Инструмент для холоднштамповочных автоматов

ПУАНСОНЫ ПЕРВОГО ПЕРЕХОДА

ГОСТ
26512-85

Изменение № 1 ГОСТ 26512—85 Инструмент для холоднштамповочных автоматов. Пуансоны первого перехода. Конструкция и размеры

Черт 7

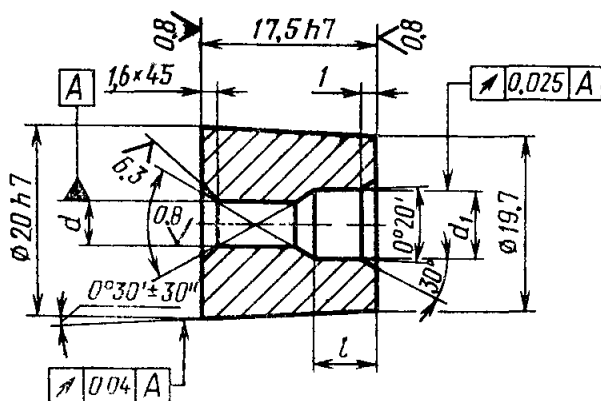
Пункт 5. Чертеж 7. Над размерной линией конуса нанести значение: 44° .

Черт. 14

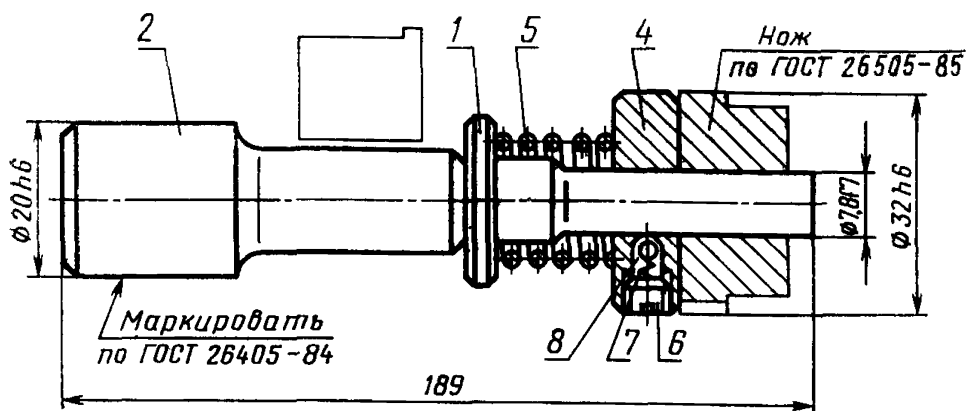
Стандарт дополнить пунктом — 1.1 (после п. 10.6): «11. Конструкция и размеры пуансонов для автоматов АВ1818, АВ1819, АВ1820, АВ1821, АВ1822 должны соответствовать указанным:

для исполнения 1 на черт. 14 и в табл. 8

Черт. 15

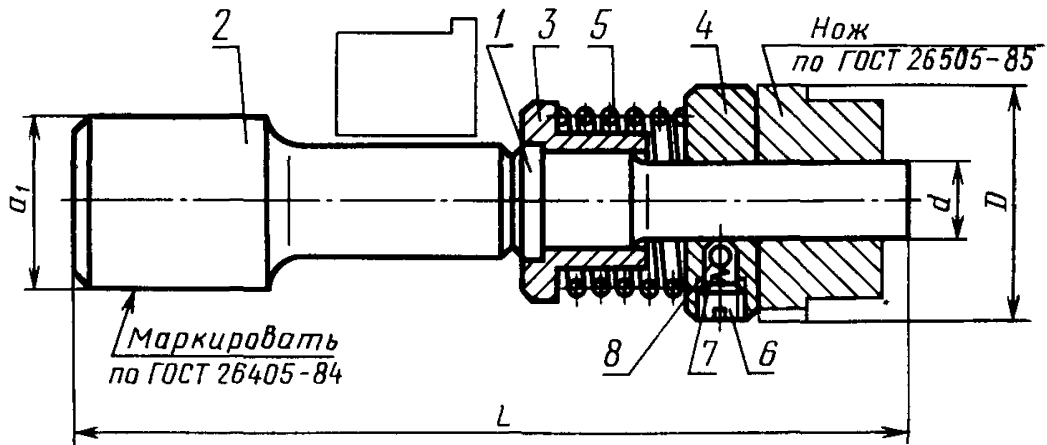
для исполнения 2 на черт. 15 и в табл. 9, 10».

Черт. 21

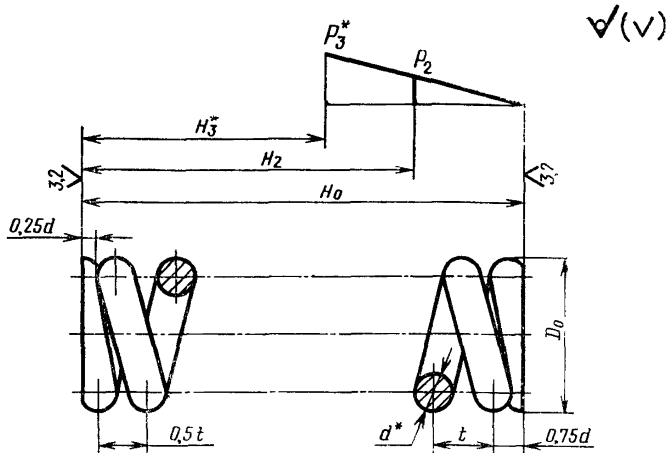
Пункт 16. Чертеж 21. Заменить обозначение: D_0 на D .

Пункт 16.3. Заменить формулу: $D = D - d - 1$ на $D_c = D - d - 1$.

Черт. 22

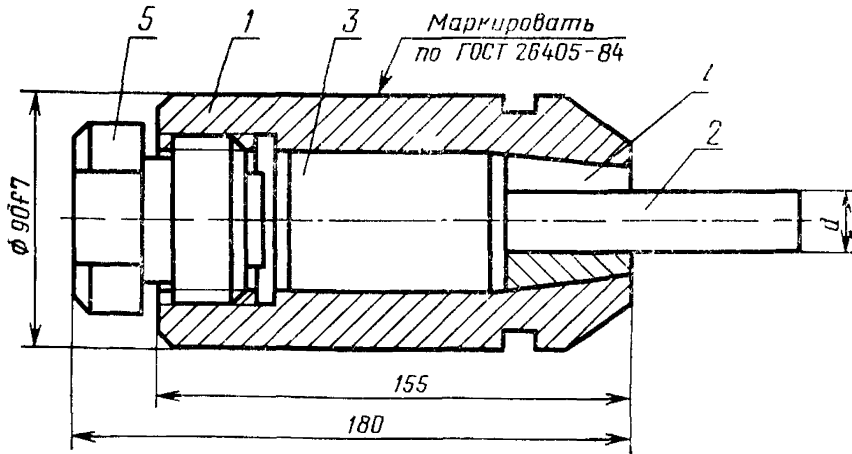
Пункт 17. Чертеж 22. Подрисуночная подпись. Заменить слова: «по табл. 18» на «по табл. 17» (2 раза).

Черт. 23

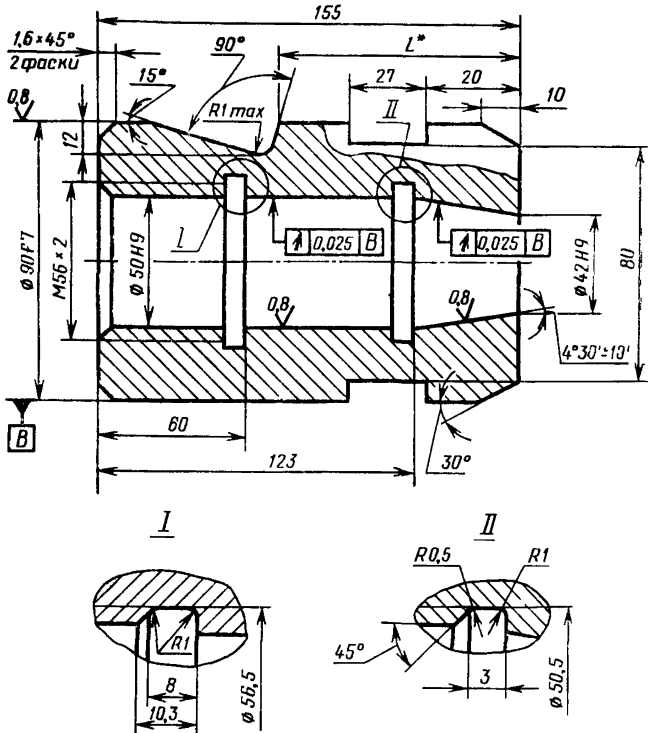
Пункт 18. Чертеж 23. Выносной элемент I. Заменить направление штриховки, как указано на чертеже:

Черт. 26

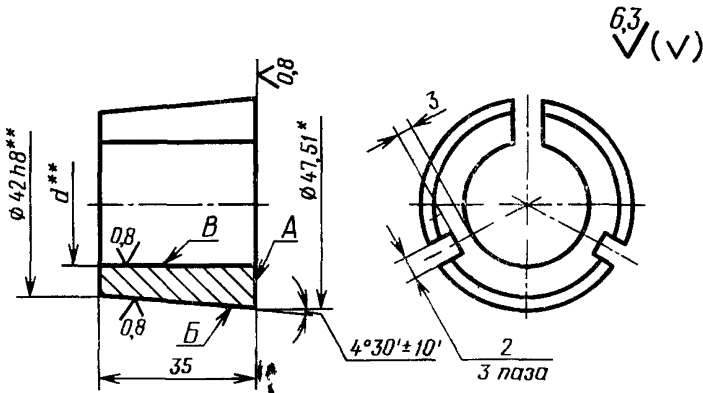
Пункт 21 Чертеж 26. Подрисуночная подпись. Заменить слово: «допуск» на «допуски»

Черт. 28

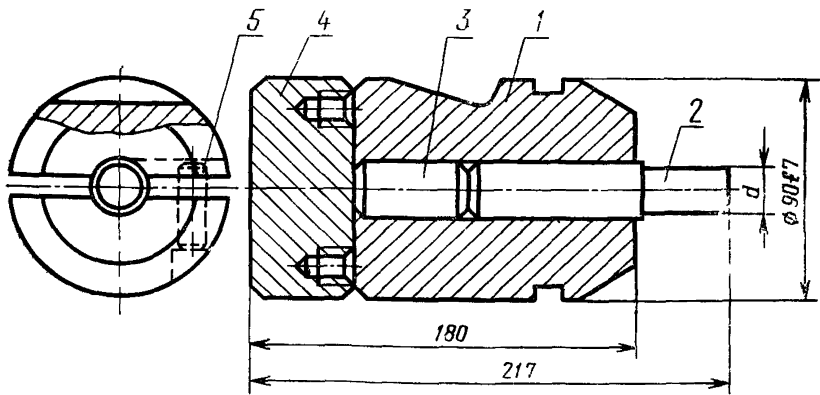
Пункт 23. Чертеж 28. Подрисуночная подпись. Заменить слова: «по табл. 22» на «по табл. 20»
